敦賀発電所敷地内破碎帯の調査に関する有識者会合第2回評価会合 における評価書案に対する当社の見解について

日本原子力発電株式会社

【D-1破碎帯に関する当社の見解】

【図2】発電所と浦底断層・D-1破碎帯の位置関係
（イメージ図）

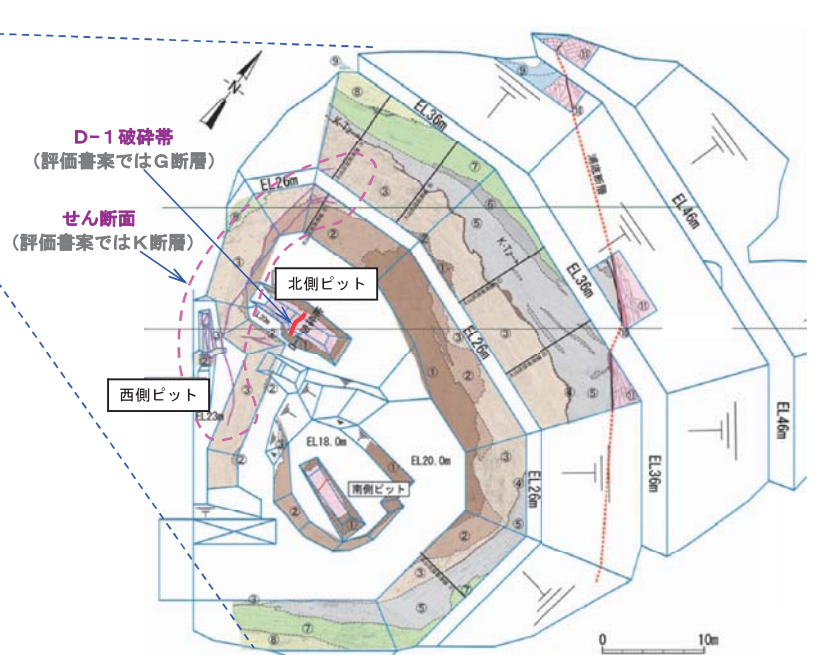
原電は、D-1 破砕帯の活動時期は約 7, 300 年前より古いことしか示していない。

（原電のこれまでのD-1破砕帯の調査結果からでは、既往露頭【図2】の④の上載地層より、D-1破砕帯は7, 300年前以降に堆積した地層に変位・変形を与えていないとしか示していない。この場合、活動時期が新しく、耐震設計上考慮すべき活断層である可能性が高い。）

2. D-1 破砕帯は少なくとも約9.5万年前以降活動しておらず、耐震設計上考慮すべき活断層ではない。

上述 1. のとおり、評価書案におけるG断層は一連のD-1 破砕帯であることを確認している。D-1 破砕帯は、既往露頭においては評価書案のとおりであるが、D-1 トレンチ調査において、上載地層法により少なくとも約9.5万年前以前の地層に変位、変形を与えていないことを確認しており、2号機原子炉建屋直下を走るD-1 破砕帯は耐震設計上考慮すべき活断層ではないと判断している。

【図3】 D-1 破砕帯とせん断面のずれ方向

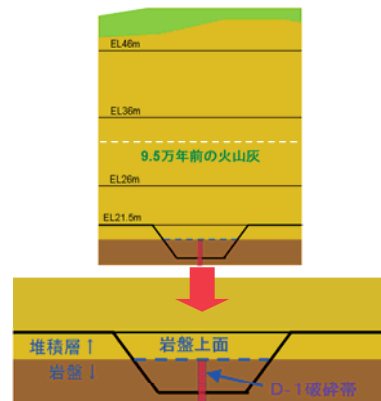
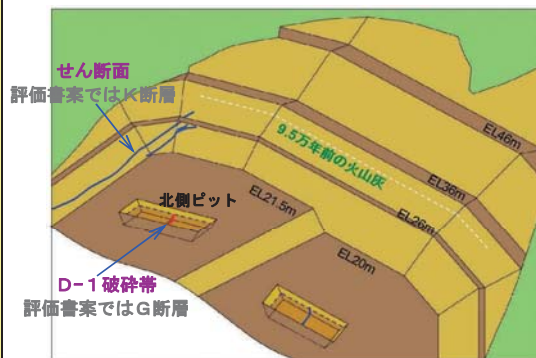
K断層（当社でいう「せん断面」）は、D-1 破砕帯又はその延長部の可能性がある。

（K断層は伸びる方向、位置、地下への傾きの角度が、D-1破砕帯と同じであるため、K断層は、D-1破砕帯又は、その延長部の可能性がある。）

3. せん断面は、D-1 破砕帯と関連するものではない。

せん断面（評価書案でいう「K断層」）は、D-1 トレンチでの観察結果から逆断層のずれを示していることを確認している（【図3】）。一方、D-1 破砕帯は、ボーリングコア等の薄片観察結果から断層ガウジ*の最新活動面のずれは一貫して正断層を示していることを確認している。このようにせん断面とD-1 破砕帯とは、ずれの方向（変位センス）が明らかに異なっていることから、せん断面はD-1 破砕帯と関連するものではない。
